Osservazione PRG n° 110	prot. 20646 del 13/06/2023	suddivisa in sub-osservazioni
Osservazione VAS n° 000	nei termini	n. 1
Proponente	Sanseverinatti Fabio Sorrisi Paola	
Titolo:	Osservazione al piano urbanistico comunale 2023 adottato con delibera di Consiglio Comunale n.9 del 30/03/2023 e pubblicato il 13/04/2023.	
Individuazione catastale:	Fg. Mapp. Sub. 43 327-421-419	
Individuazione toponomastica:	Via Flaminia I	
Individuazione da PRG	B 5 _ Zone residenziali a volumetria definita _ Art.11.5	
Elaborato di riferimento:	TAV. A14 _ ABBADIA _ Via Flaminia I

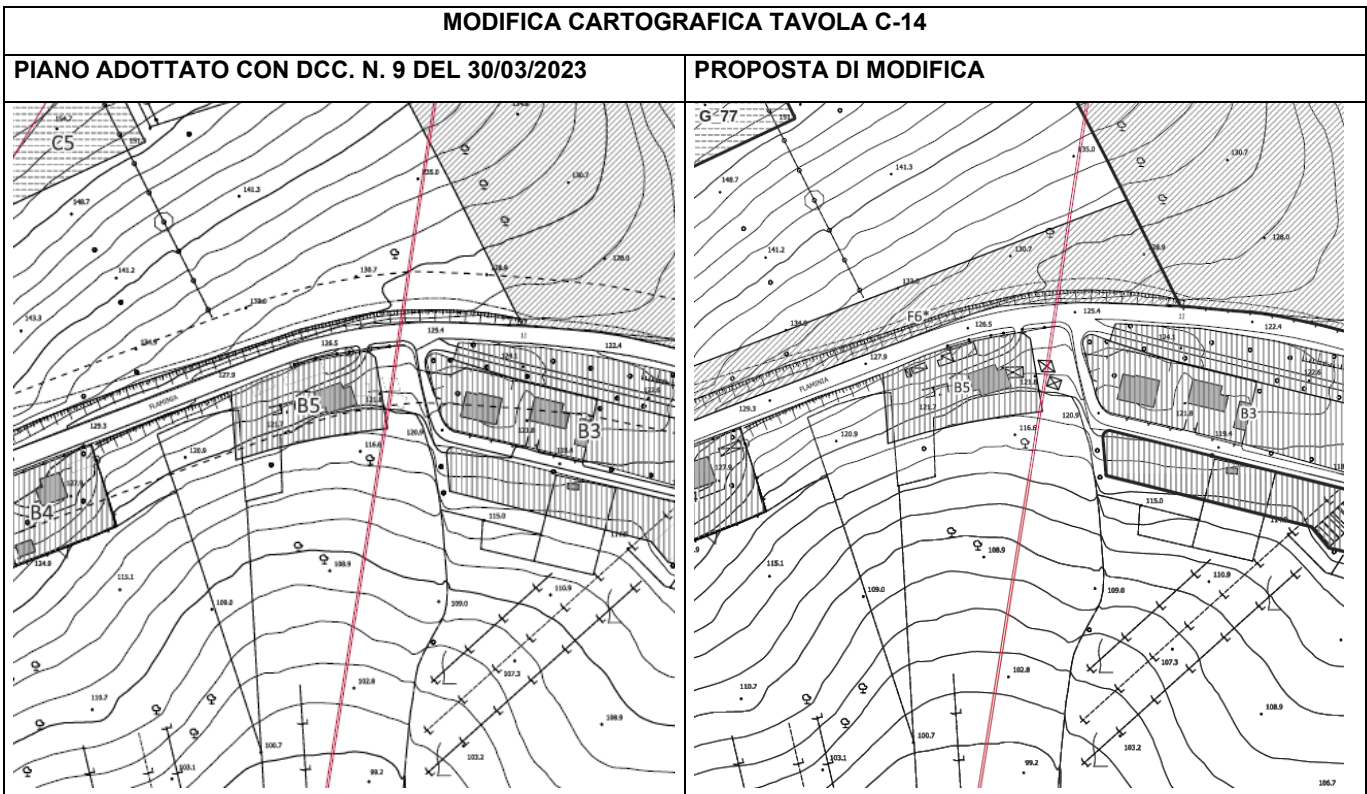
CODICE OSS.	11. le osservazioni che riguardano la individuazione dei vincoli (fasce di rispetto stradale)
Sintesi osservazione/sub-osservazioni:	1.L'osservazione richiede l'eliminazione della fascia di rispetto stradale zona C ai sensi dell'art.1 del DL 1404/68 o riduzione ai sensi dell'artt.3 e 4

Proposta di controdeduzione	1. Accolta
Motivazione	<p>L'osservazione è accolta, in relazione al recepimento del parere della Provincia di Ancona, Settore III Viabilità (prot. 30843 del 08/09/2023) vengono precisate le fasce di rispetto per le strade di tipo C ed F, extraurbane provinciali negli elaborati del PIANO serie C "Vincoli e rispetti" e contestualmente si integrano l'art. 36 e l'art70 come segue:</p> <p>art. 36 Nta – Viabilità e strade</p> <p>.... Le fasce di rispetto stradale sono stabilite dalla normativa del nuovo codice della strada e relativo regolamento, disciplinate all'art. 70 delle presenti NTA.</p> <p>Art. 70 – Fasce di rispetto stradale</p> <p>Il PIANO dà indicazione negli elaborati serie C, unicamente delle fasce di rispetto dell'Autostrada e delle strade Provinciali Extraurbane.</p> <p>Tutte le strade e loro relative fasce di rispetto, indicate dal PIANO e non, sono disciplinate ai sensi del nuovo codice della strada di cui al Decreto Legislativo 30 aprile 1992, n. 285, e relativo regolamento di attuazione di cui al Decreto del Presidente della Repubblica 16 dicembre 1992, n. 495 e D.M. 19/04/2006 (pubblicato su G.U. n° 170 del 27/04/2006.</p> <p>In fase di presentazione dei piani attuativi o della richiesta dei titoli edilizi abilitativi, le fasce di rispetto stradali dovranno sempre essere puntualmente verificate in scala adeguata e misurate dal limite scarpata, fosso di guardia o recinzione stradale.</p> <p>L'eventuale modifica dell'indicazione delle fasce di rispetto negli elaborati serie C, a seguito dell'approvazione di specifico PUMS o classificazione stradale comunale, non costituisce variante al PIANO.</p> <p>Ai sensi dell'art. 26 comma 2 del D.P.R. n. 495/92, all'interno della fascia di rispetto stradale, non sono consentiti interventi di ricostruzione a seguito di demolizione integrale e di ampliamento.</p>

Modifica	Cartografia : X	TAVOLA C-14
	Testo NTA :
